현지조치 요구서

제 목 : ○○○ 야영장 및 화장실 시설물 정비 필요

○○○ 야영장 취사장 현황

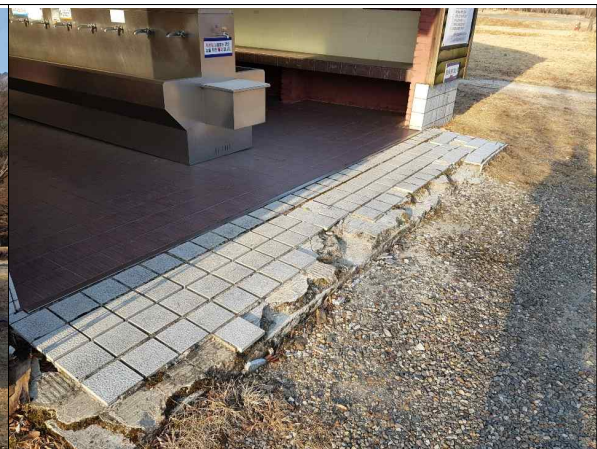
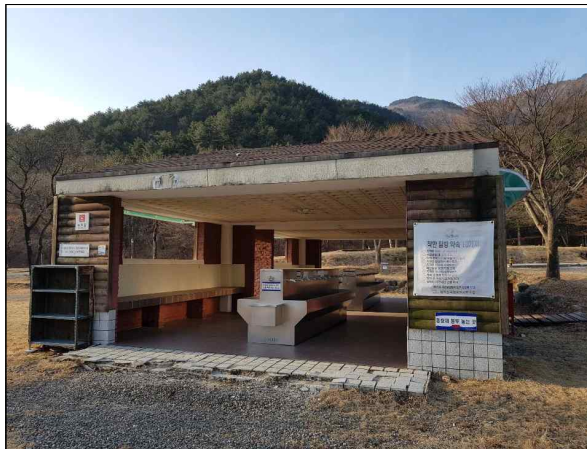
- ○○○ 야영장 취사장 앞 보도와 일부 영지의 경계석 및 차량스토퍼가 파손된 채 방치하고 있음.

파손된 경계석

파손된 스토퍼

- 파손된 시설물 정비
